Projekt docelowej organizacji ruchu na ul. Stacyjnej WYZNACZENIE PEŁNYCH MIEJSC POSTOJOWYCH

Opinia na KBRD

DOTYCZY: korekty docelowej organizacji ruchu na ul.Stacyjnej we Wrocławiu – wyznaczenie płatnych miejsc postojowych

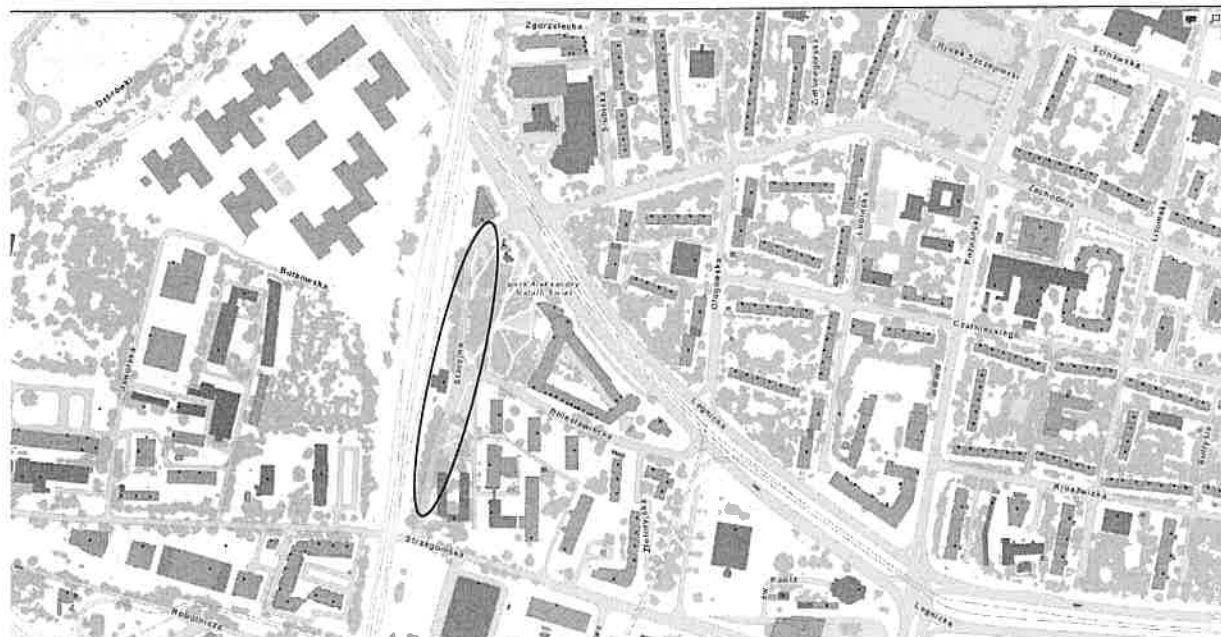
1. na rysunku uzupełnić legendę oraz wymiary powierzchni P-21
2. ograniczyć zakres P-21 na ul.Stacyjnej uwzględniając relację lewoskrętną od ul. Bolesławieckiej
3. przed lukiem od strony ul.Legnickiej zaprojektować znak A-12b lub A-30 z T-18b
4. szerokość jezdni manewrowej nie może być mniejsza od 5 metrów (zwymiarowano 4,8m)
5. Zachować przejezdność możliwą zarówno odcinka ul.Stacyjnej jak i relacji skrzyżnych dla pojazdu typu śmieciarka (przedstawić na odrębnym rysunku)

Jednocześnie zwracamy uwagę, że zaprojektowana zmiana sposobu parkowania na ciągu ul.Stacyjnej (na obustronne parkowanie na jezdni) znacząco utrudni ruch pojazdów przemieszczanie się tą ulicą (funkcja łącznika między ul.Legnicką / Zachodnią i Strzegomską) zwłaszcza w rejonie skrzyżowania z ul.Strzegomską. Zalecane wyeliminowanie parkowania po stronie nasypu na odcinku od znaku D-2 z A-7 do skrzyżowania (analogicznie jak przed skrzyżowaniem z ul.Legnicką). Linia P-4 powinna mieć min 20m.
